TRE MARCHETTI, V.LO

2763

Descrizione prestazionale dell'intervento

Foto del rilievo

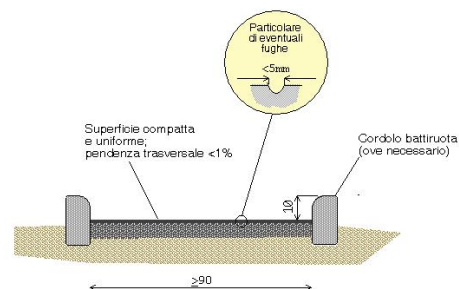
Criticità

Pavimentazione con **sconnessioni dovute alle fugature**

Rifacimento della fugatura tramite asportazione materiale eventualmente sporgente e ripristino materiale dove mancante, con stilatura adeguata al fine di ottenere perfetta complanarietà tra gli elementi costituenti la pavimentazione.

Occorre fare una buona rasatura della finitura superficiale (attraverso la compattazione e la rullatura del materiale) per evitare di creare altre criticità sulla pavimentazione per le persone con difficoltà motorie. Ovvero non creare spessori e fonti di inciampo.

Materiale suggerito: **Furgatura in sabbia e cemento**
